# 湯沼ーアトサヌプリ地域地熱発電の資源量調査事業

令和3年2月19日

弟子屈町

## 第2回検討委員会における委員からの意見(回答)

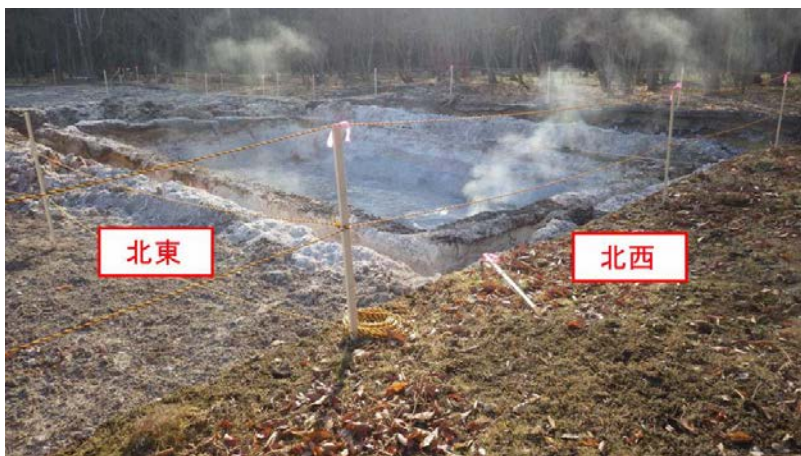
掘削予定敷地の造成工事において、基礎地盤に課題が生じたとのこと、地盤支持力の調査(調査ボーリング&標準貫入試験)の結果は、今後の掘削計画スケジュールにも影響することから、逐次、進捗状況の情報提供をお願いしたい。

**回答 : 必要に応じて、検討委員会の場などを通じて情報提供致します。  
本報告資料で進捗状況を説明します。**
